# Technical *Info*

## Umrüstung der Keilrippenriemen bei Renault 1,4 /1,6 16 V Motoren mit Klimaanlage K4J/ K4M

### Zu ersetzende Ausführung

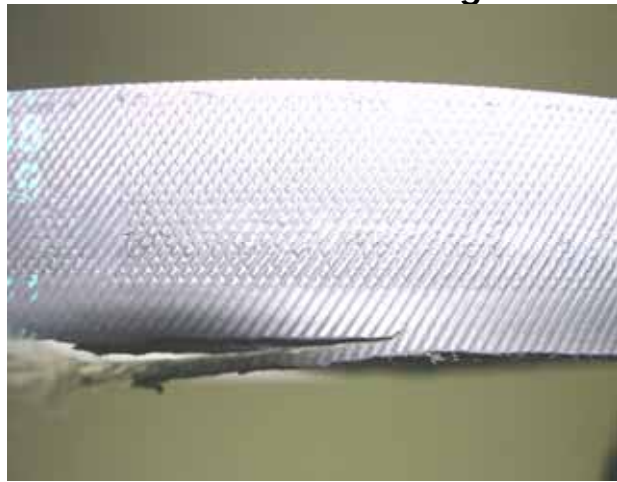
Der Keilrippenriemen ist bei älteren Fahrzeugen 6-rippig (6 PK 1748) ausgeführt.

Die neue Ausführung ist nur 5-rippig (5 PK1750), um den Abstand des Riemens zu den Aggregaten zu vergrößern und soll lt. Renault generell verbaut werden.

Der jetzt 5-rippige Riemen wird nur auf die äußeren Rillen aller Riemenscheiben gesetzt, die innere Rille muss in allen Scheiben frei bleiben. In diesem Zusammenhang ist auch der Freilauf des Generators auf einwandfreie Funktion zu prüfen, sowie die Prüfung der Hydraulikpumpe für Lenkhilfe auf Axialspiel vorzunehmen.

Vor Montage die Rillenscheiben von Abrieb mittels weicher Metallbürste befreien!
